Kraków, 06.09.2024 r.  
ZDW/PW/2024/6465/DN4/JSS  
zn. sprawy: ZDW-DN-4-271-26/24

**dotyczy: postępowania w sprawie zamówienia pn. Budowa połączenia drogowego węzła autostradowego A4 Bochnia z DK 94 – etap III**  
**(zn. ZDW-DN-4-271-26/24)**

**Pytanie nr 285:**

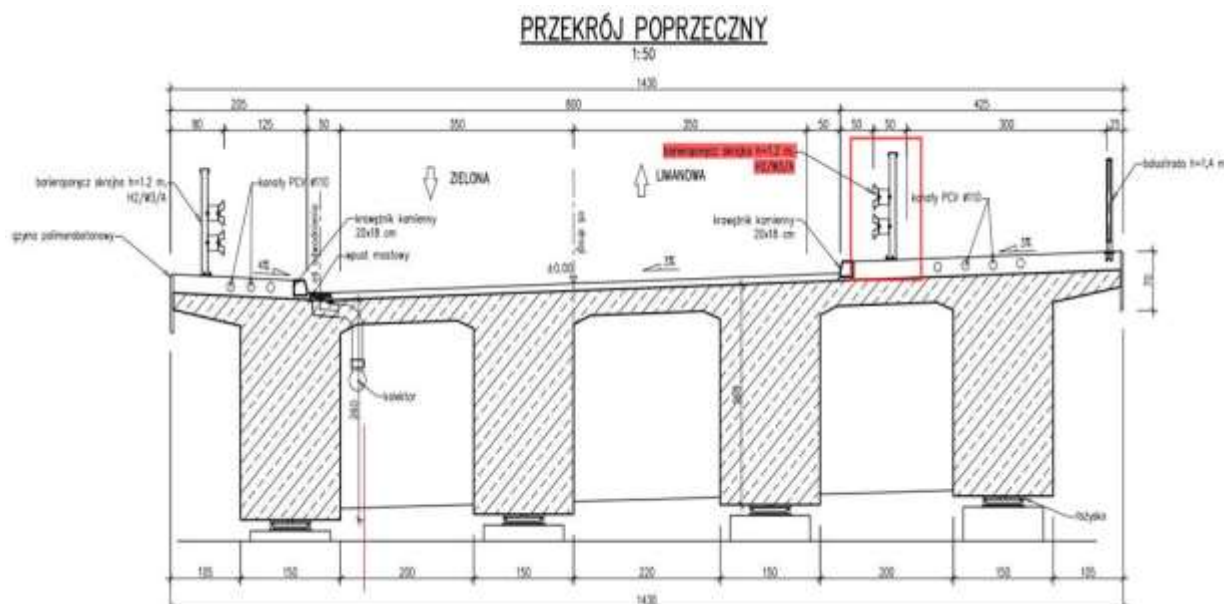
*Czy Zamawiający dopuszcza kalkulowanie w ofercie zastosowanie balustrady konstrukcji aluminiowej wysokości 1,4m na moście nad rzeką Rabą?*
